DOCUMENTO DE ALEGACIONES DE LA CONSEJERÍA DE FOMENTO DE LA JUNTA DE COMUNIDADES DE CASTILLA-LA MANCHA AL ESTUDIO INFORMATIVO DEL PROYECTO DE LÍNEA FERROVIARIA DE ALTA VELOCIDAD MADRID-EXTREMADURA. TRAMO: MADRID-OROPESA. NUEVAS PROPUESTAS DE TRAZADO. TRAMOS I y II

ANEXO I. INFORME SOBRE AFECCIÓN A LAS CARRETERAS

Imagen de las afecciones nº 1, 2 y 3 para el cruce del paso inferior del ferrocarril bajo la autovía CM-40

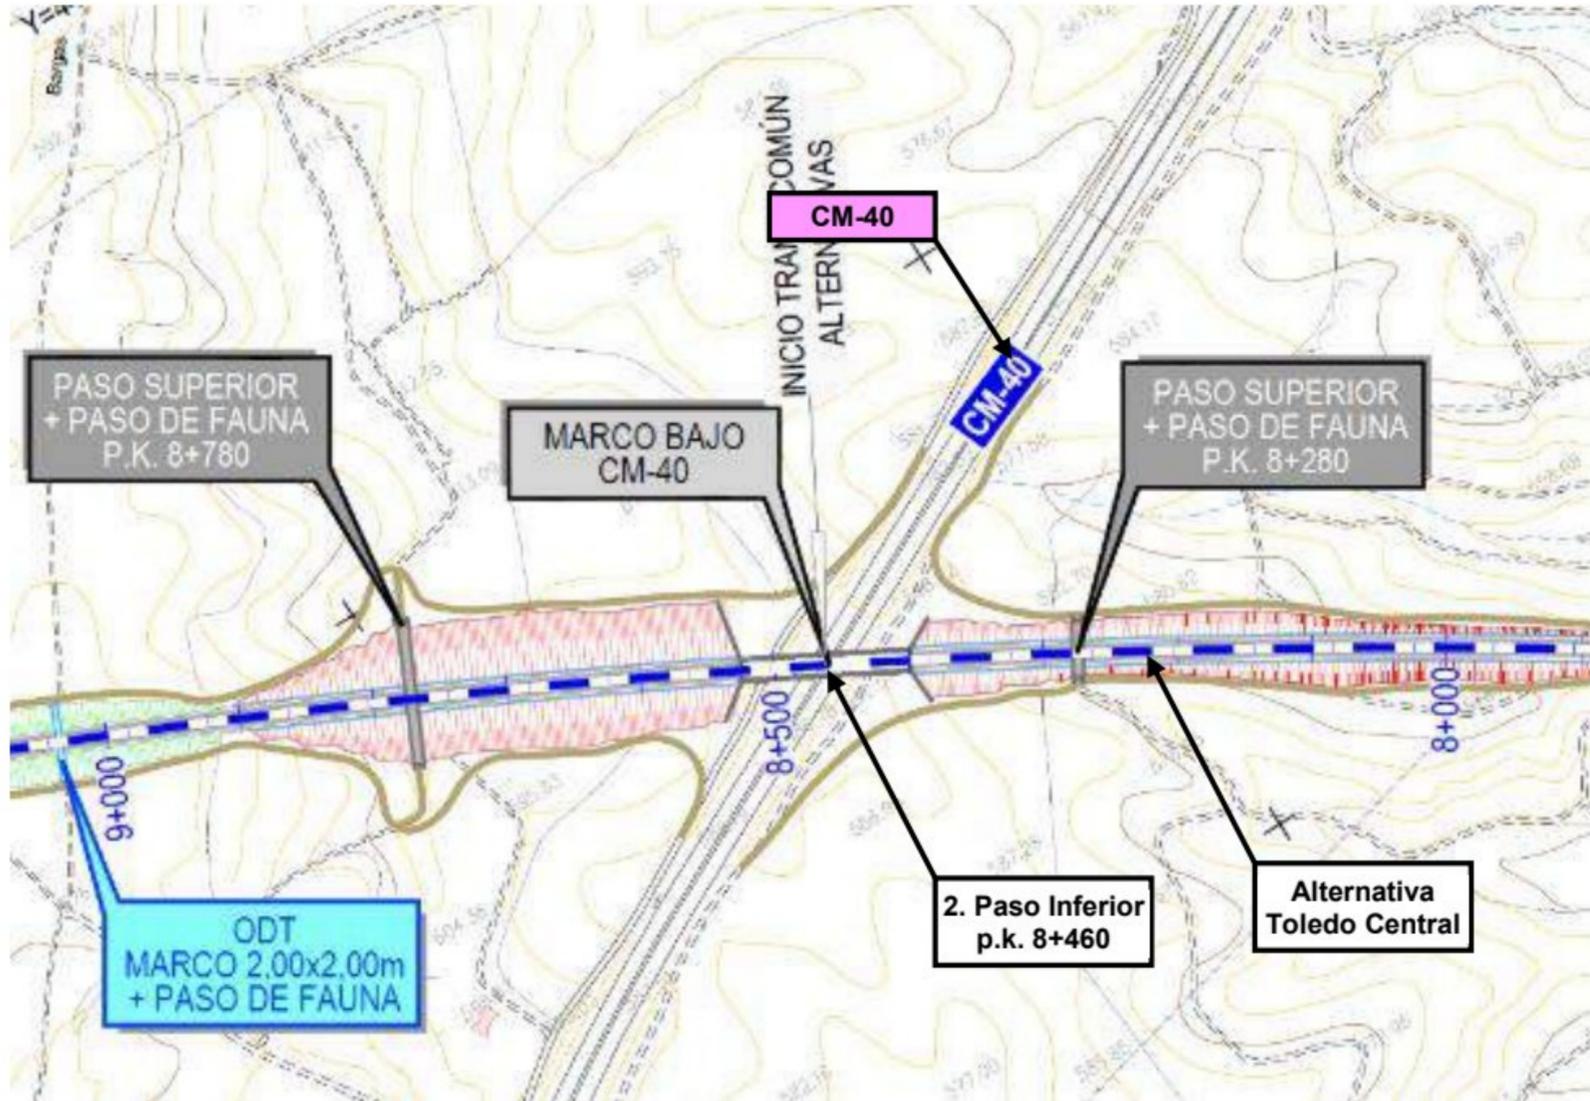
- Observaciones particulares a tener en cuenta:
 - ♦ Se deben estudiar con minuciosidad las medidas a adoptar en la autovía CM-40 durante la construcción de las obras, a fin de que la afección sobre el tráfico sea la adecuada.

Imagen de las afecciones nº 12, 13, 14 y 15 de la reposición de la carretera CM-4050 y caminos de servicio y el cruce en viaducto de la carretera CM-4009

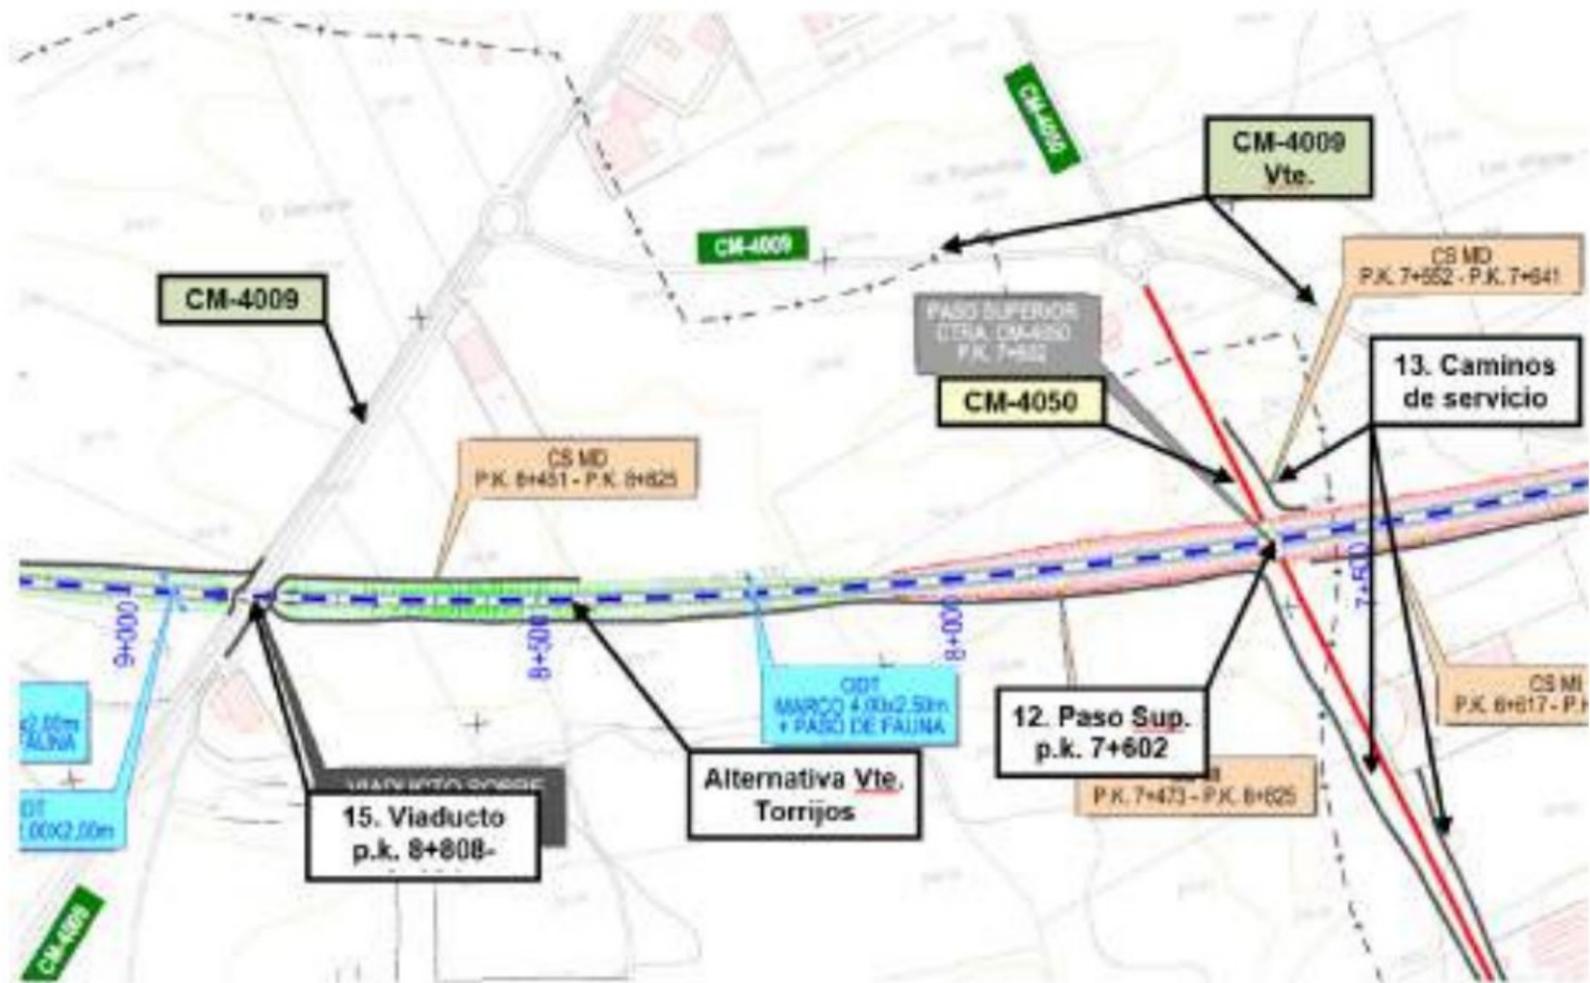
- ♦ En los vanos laterales se contemplan correctamente la continuidad de los caminos de servicio en ambos márgenes de la carretera para dar acceso a las parcelas colindantes.

- ♦ Los accesos a los caminos de servicio deberán disponer de la visibilidad de cruce necesaria para la velocidad máxima de la carretera CM-4009 incrementada en 10 km/h.

Imagen de las afecciones nº 19 y 20 del cruce de la carretera CM-4015 en viaducto y camino de servicio

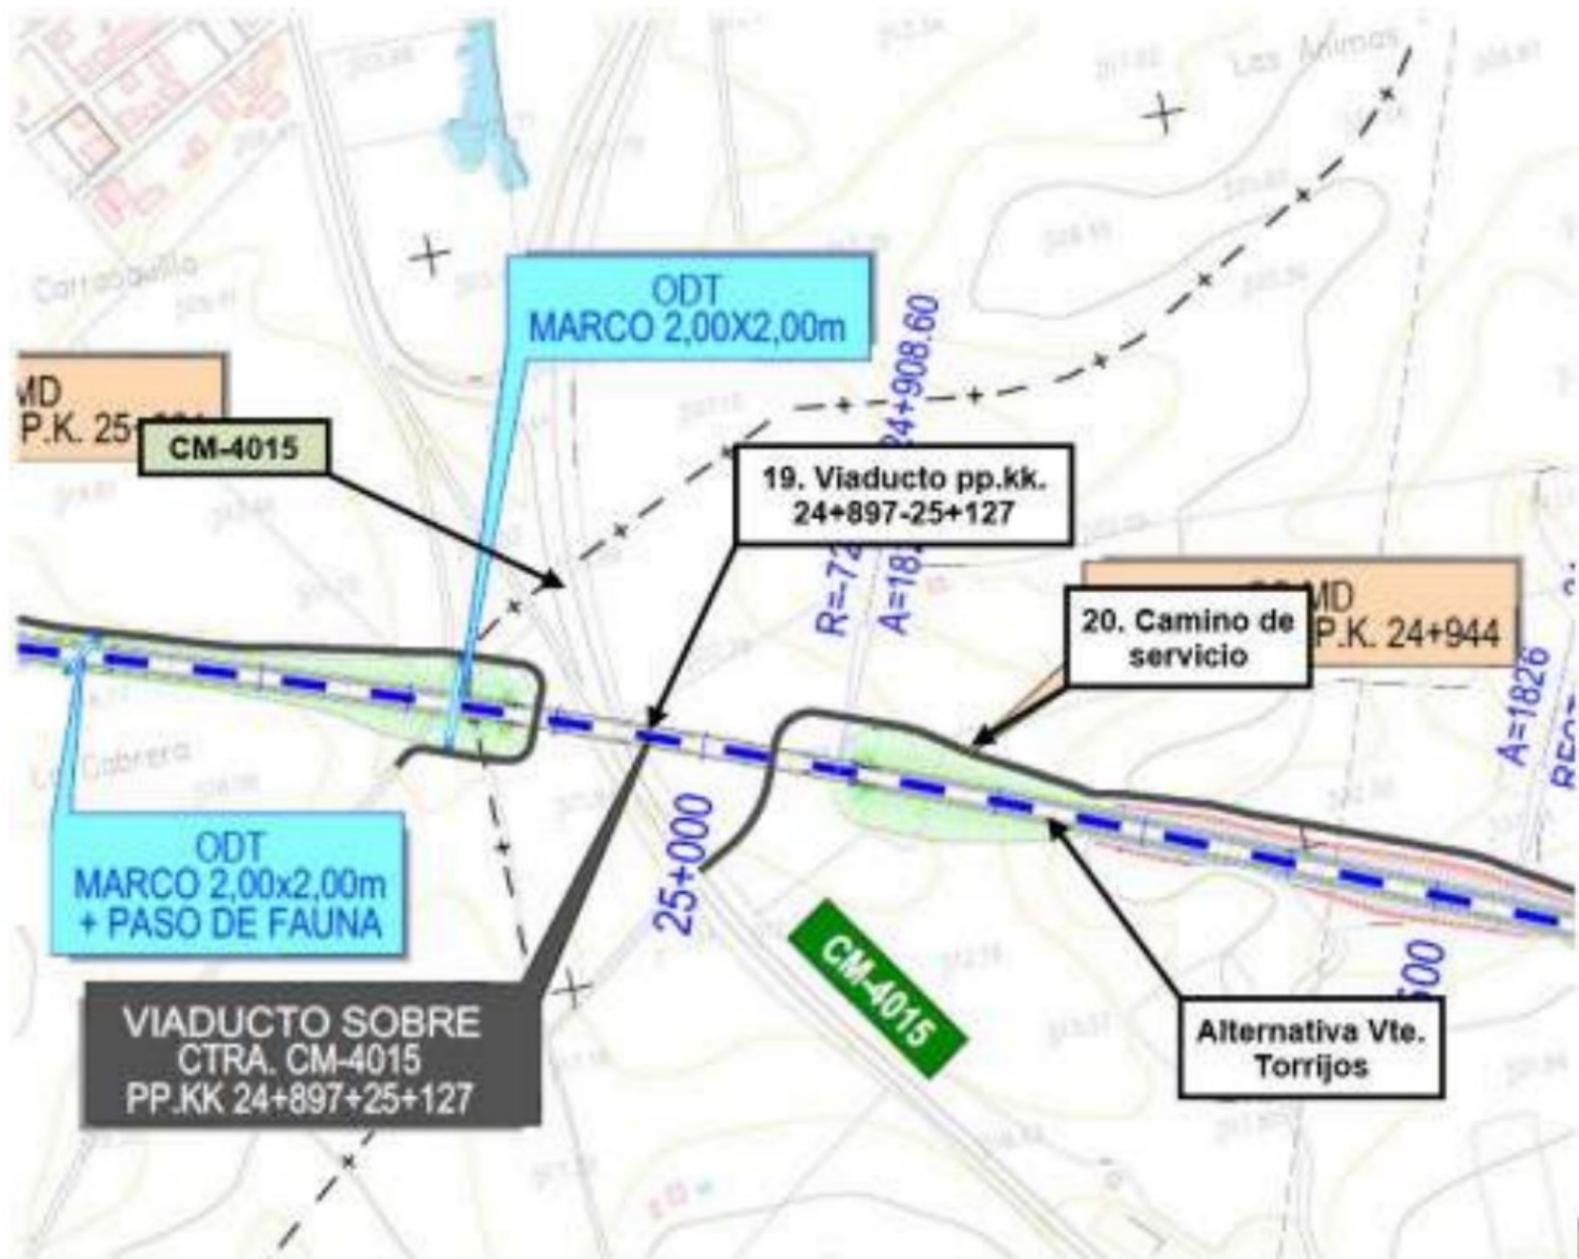
- Pk: 20+587 – 24+944 del camino de servicio margen derecha.
- Carretera: CM-4015.
- Descripción de la afección: Se trata del camino de servicio al norte del trazado ferroviario para el acceso a las parcelas colindantes en la margen izquierda de la carretera CM-4015.
- Observaciones particulares a tener en cuenta:
 - ♦ Si bien el acceso al camino se prevé correctamente en un único punto de la carretera CM-4015, enfrente a un acceso existente en la otra margen, este deberá disponer de la visibilidad de cruce necesaria para la velocidad máxima de la carretera CM-4015 incrementada en 10 km/h.

Imagen de las afecciones nº 25, 26, 27 y 28 del paralelismo y pasos superiores de caminos con la carretera CM-4000

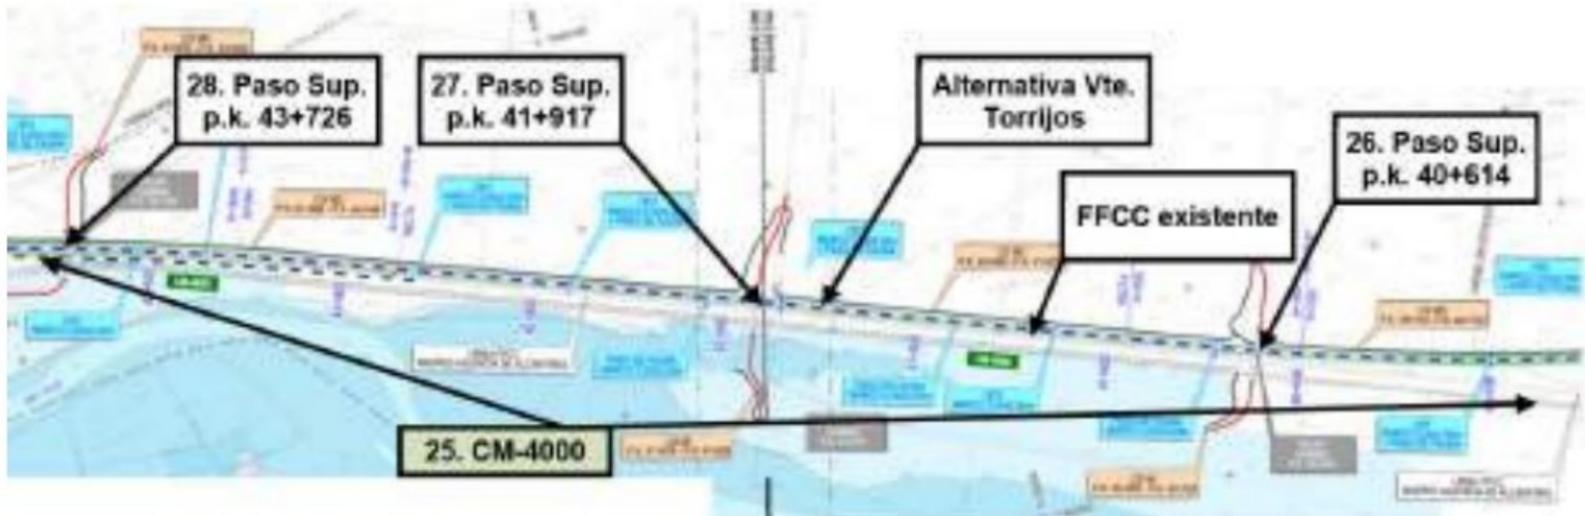
requiriéndose la ejecución del nuevo paso superior previamente al corte del camino con el nuevo trazado ferroviario.

- ♦ Tal y como se establece en el apartado 4.3 Criterios Generales, se deben contemplar los sistemas de contención en los bordes de la carretera para proteger los elementos estructurales del paso superior (pilas) conforme con los criterios establecidos en la Orden Circular 35/2014 Sobre Criterios De Aplicación De Sistemas De Contención De Vehículos.
